COMUNE DI BAONE

PIANO
DEGLI INTERVENTI
VARIANTE PARZIALE
N° 2 BIS

PUNTO 1.D

RICONOSCIMENTO E SCHEDATURA EDIFICI NON FUNZIONALI AL FONDO modifica scheda n° 9

ESTRATTO P.I. vigente tav 5.000 nord

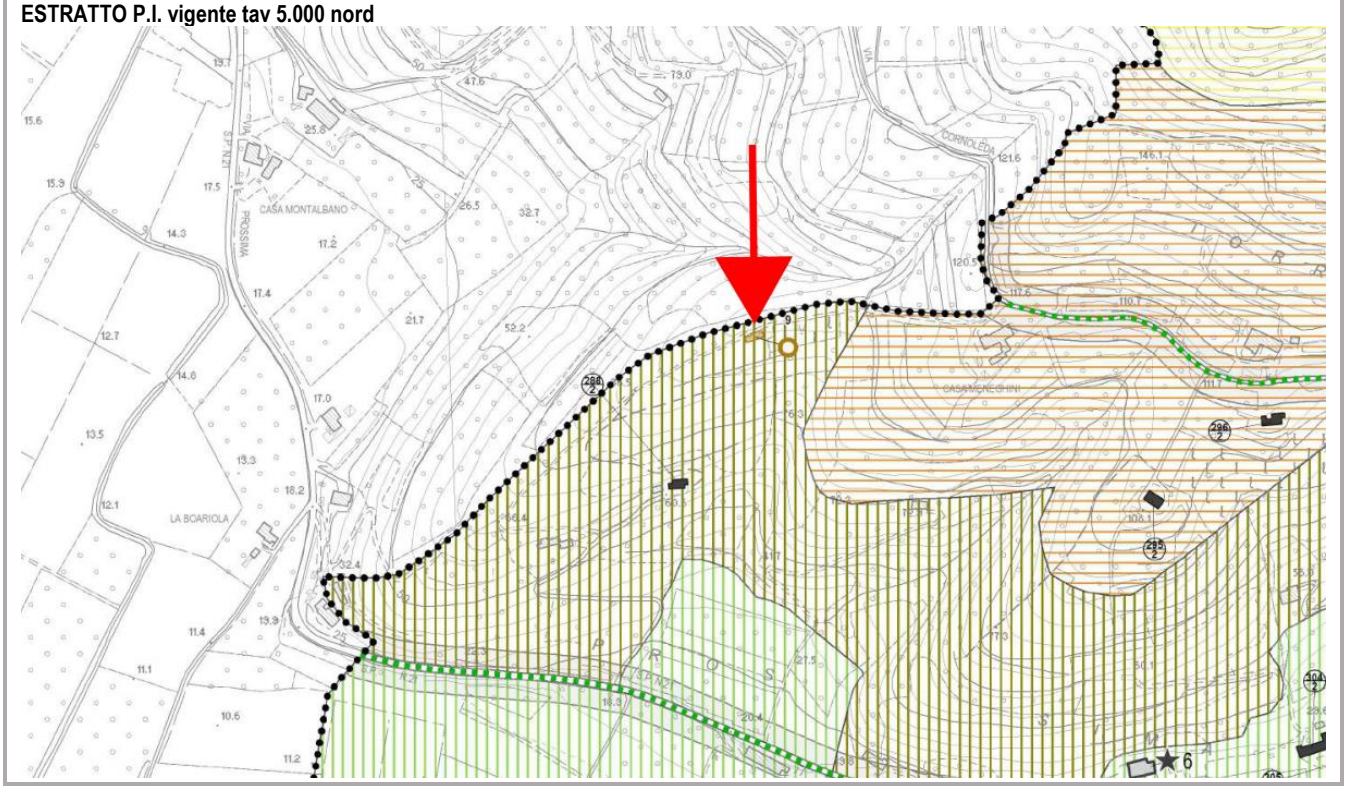
In base alle premesse del presente lavoro e al riconoscimento della ricostruzione del rudere già fissata con la variante 2017, la manifestazione di interesse volta ad ottenere l'ampliamento ammesso dall'art. all'art. 44 punto 5 della L.R. 11/2004 fino ad 800 mc viene ritenuta compatibile in funzione anche della considerazione che la tipologia edilizia tradizionale dei Colli Euganei, anche minore vede una precisa prevalenza di edifici a due piani (piano terra e primo piano).

Verificato che il volume edificabile in base alla scheda vigente corrisponde in realtà ad effettivi mc 288, la proposta di modifica della scheda consiste nell'indicazione della tipologia a due piani, sul sedime attuale per mc 512 e comunque fino ad un massimo di 800 mc.

Variante 2020:
- si concede ampliamento per portare l'edificio a 2 piani fuori terra, fino ad volume complessivo pari a 800 mc compreso preesistente.

Sup. cop. fabbricato esistente	mq	100
Volume massimo oggetto del cambio d'uso	mc	esistente + 512
